SIMA-TEU/2026-130

Ref.: Contrato de Obra No. 547 de 2025*: "Realizar mediante Sistema de Precios Unitarios Fijos sin Formula de Reajuste y a Monto Agotable, las Obras de Mejoramiento y/o Mantenimiento, así como el Suministro e Instalación de Mobiliario Urbano, para la Infraestructura Física de los Juegos Infantiles y/o Graderías para Parques de Proximidad, que conforman el Sistema Local de Parques de la Localidad de Teusaquillo en la Ciudad De Bogotá D.C"*

Asunto: Solicitud de Modificación Contractual: Exclusión parque 13-013 Barrio Alfonso López, inclusión parque 13-113 URBANIZACIÓN CIUDAD SALITRE CUARTA ETAPA DE DESARROLLO SECTOR II SM II-1, SMII-2, SM II4, SM II-5, SM II-7, SM II-8 CTO. 547-2025

Parque Urbanización Ciudad Salitre Cuarta Etapa (13-113)

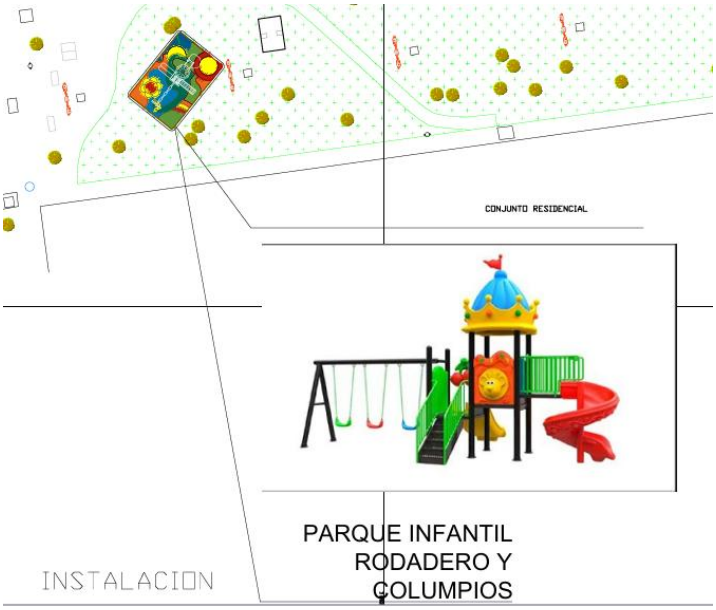
1. **NP051- Juego infantil kínder 6 a 12 años Cap.: 10 niños (REF 15410) y (cotización).**

Se requiere la inclusión de este ítem debido a la ejecución de obras en un nuevo parque correspondiente a Salitre IV Etapa (código 13-113), el cual no se encontraba contemplado dentro del alcance inicial del presupuesto contractual. En consecuencia, y con el fin de garantizar la dotación adecuada de zonas recreativas conforme a los lineamientos del proyecto, fue necesario crear este ítem para incorporar el suministro e instalación del juego infantil requerido.

Parque Urbanización Ciudad Salitre (13-068)

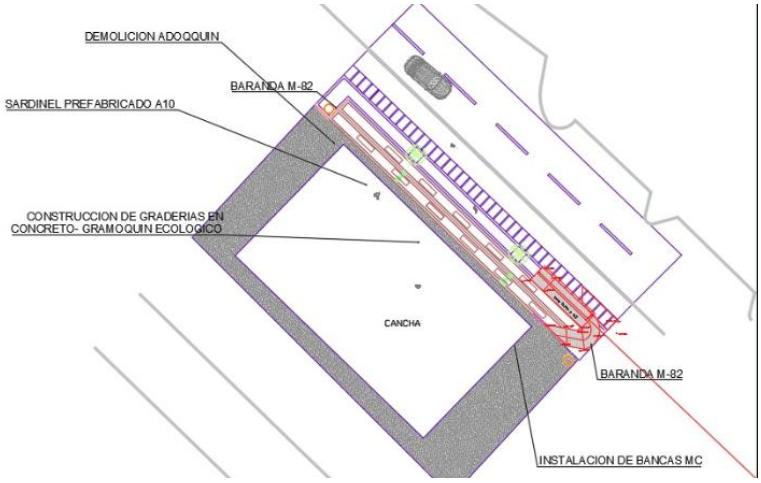
2. NP052 - Borde separador verde A-170 (11879)

La inclusión de este ítem obedece a la necesidad de ajustar las condiciones geométricas de la rampa ejecutada en la cancha del parque Salitre (código 13-068). Los bordillos

inicialmente contemplados (tipo A-80) no cumplían con la altura requerida según las condiciones reales de obra, por lo que fue necesario implementar un bordillo de mayor dimensión (A-170), garantizando así la funcionalidad, seguridad y correcta conformación de la estructura.

Parque Urbanización Ciudad Salitre (13-068)

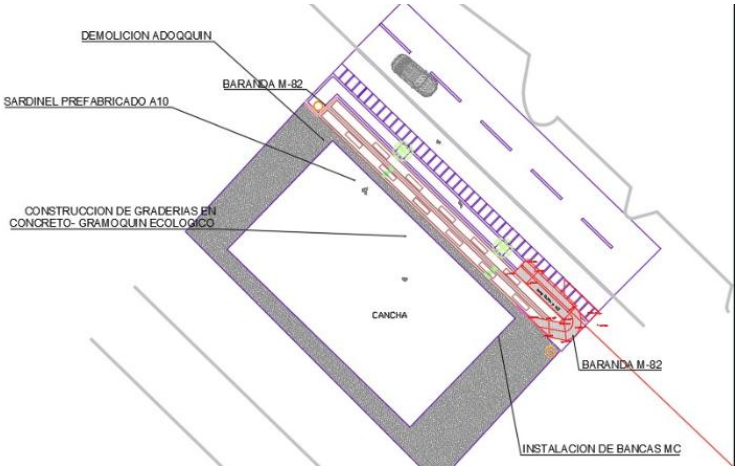
3. NP053 - Realce caja inspecc 60*60 mampost ** (10340)

Este ítem se incorpora debido a que no estaba previsto en el presupuesto inicial y surgió como consecuencia de modificaciones en los niveles del terreno en el parque Salitre (código 13-068). Dichos cambios generaron la necesidad de ajustar la altura de las cajas de inspección existentes, con el fin de garantizar su correcta funcionalidad y alineación con el nivel final del acabado en gramoquín.

Parque Urbanización Quinta Paredes el Potrero (13-018)

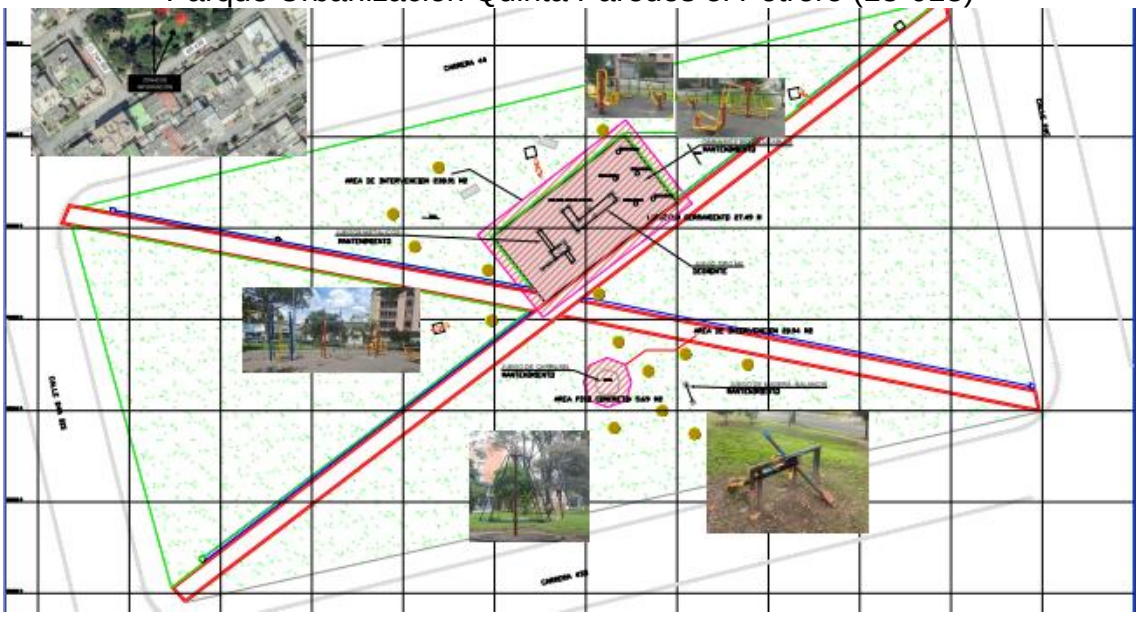
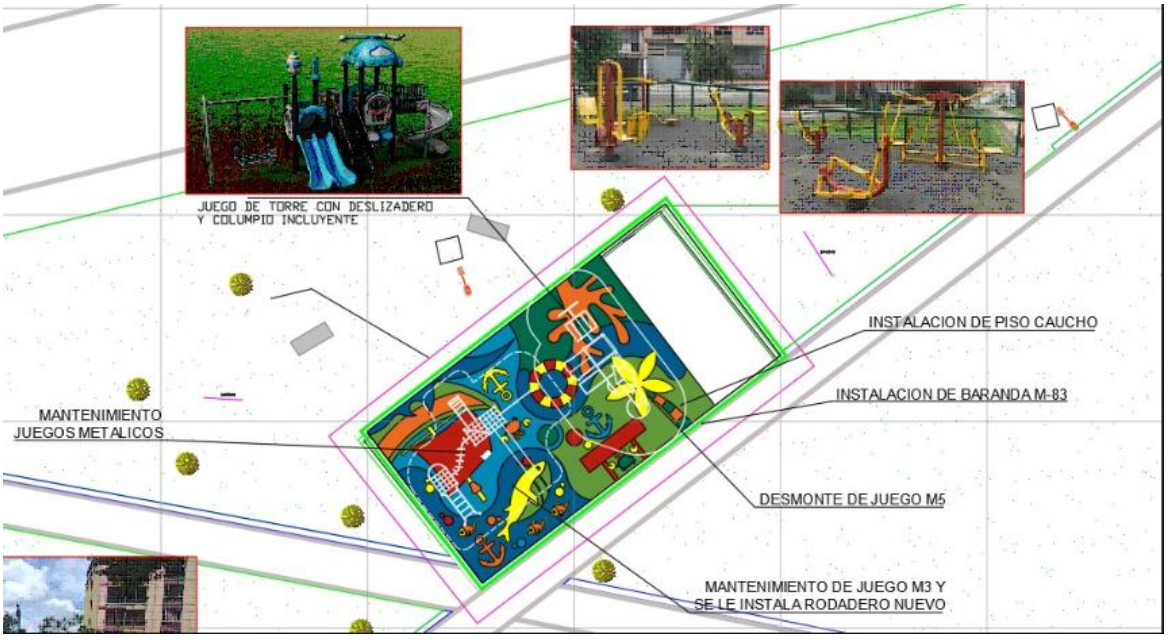
4. NP054 - Desmonte e instalación de equipos biosaludables (REF 15807,13935)

La creación de este ítem responde a la necesidad de reubicar equipos biosaludables en el parque Quinta Paredes (código 13-013), debido a el espacio contemplado para instalar un nuevo juego. Dado que el contrato no contemplaba actividades específicas de desmonte y reinstalación de estos elementos, fue necesario generar este ítem para cubrir dichas labores y asegurar su correcta ubicación y funcionamiento.

Parque Futura (13-149)

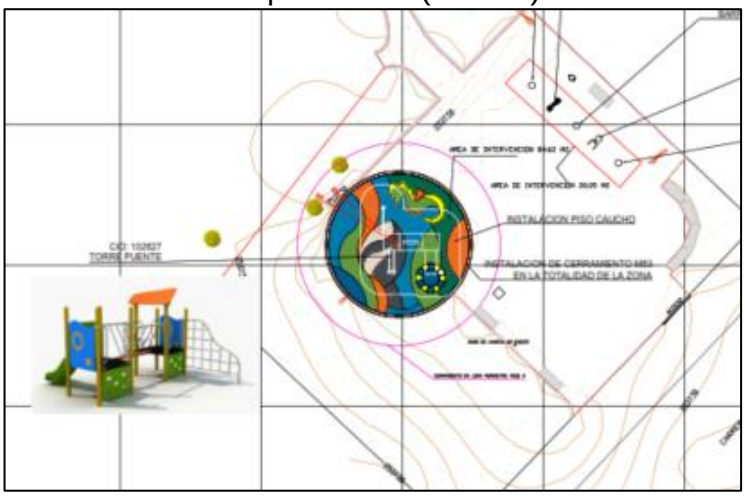
5. NP055 - Baranda cerramiento M-83 (Sum + Inst) (No incluye dados) (REF 14642)

La creación de este ítem obedece a la necesidad de ajustar el alcance del ítem contractual existente correspondiente a la baranda tipo M-83, el cual contempla dentro de su análisis la ejecución de dados de concreto para su anclaje. No obstante, para el parque Futura (código 13-149), las condiciones específicas de obra permiten la instalación de la baranda sobre elementos existentes que cumplen con los requisitos técnicos, por lo que no se requiere la construcción de dichos dados. En consecuencia, se hace necesario generar un nuevo ítem que excluya los dados, permitiendo reflejar de manera precisa el costo asociado únicamente al suministro e instalación de la baranda en este frente de obra.
